## 改善箇所説明図

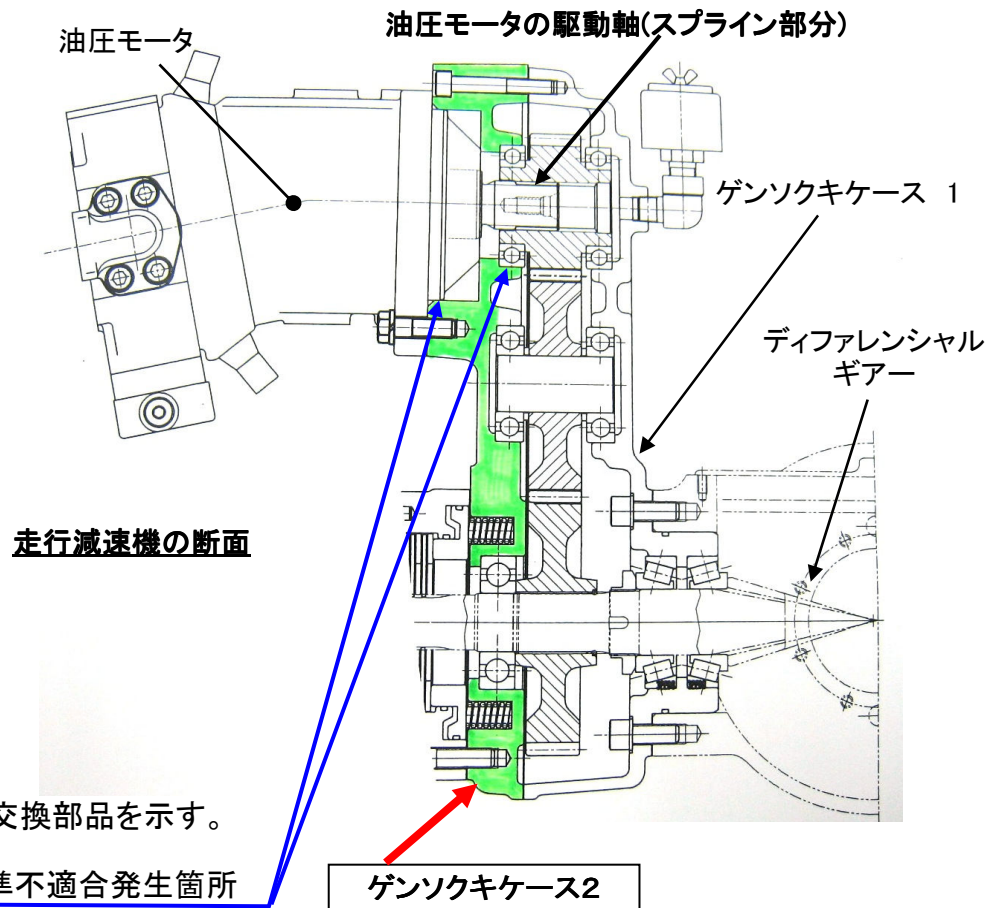
ショベルローダの走行減速機において、油圧モータ取付側減速機ケースの加工精度が不適切なため、油圧モータの駆動軸と当該減速機のギヤの中心がずれているものがある。そのため、そのままの状態で使用を続けると油圧モータの駆動軸(スプライン部分)が摩耗し、最悪の場合、駆動軸が摩滅し、走行不能となるおそれがある。

全車両、走行減速機の当該ケースを良品に交換する。

交換後、ゲンソクケース2の前面に白ペイントで丸印を追加する。
